工程指示 / 要求簡箋(E.I.)

工程指示編號：EI / 7968 / 24

工程名稱：將軍澳日出康城 11

工程項目：單元件 投訴 第三次 平放架的鐵通鬆脫 T3A-CW4 2024-06-25 No3: 226 平架

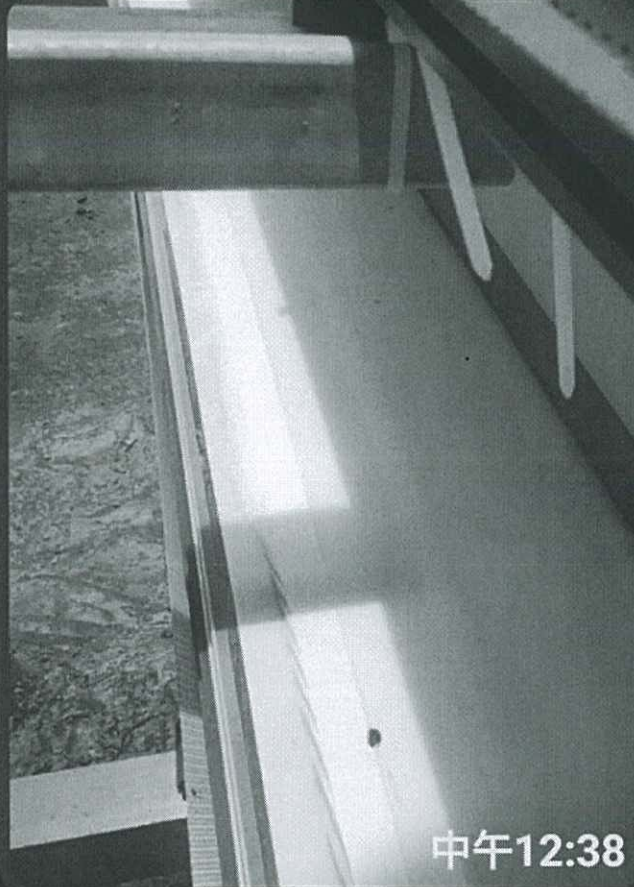
點解此架來貨下格冇咗條橫鐵通??

單元件底冇橫通墊起凌空中?飛機帶是亞旺現場加上去

中?飛機帶是亞旺現場加上去
吊住的? 😱 😱

👉 由於此條鐵通未有完全扣
死在架碼角上在中途脫落打爛
了下面件玻璃(大的一件)將來
需補玻璃更換。
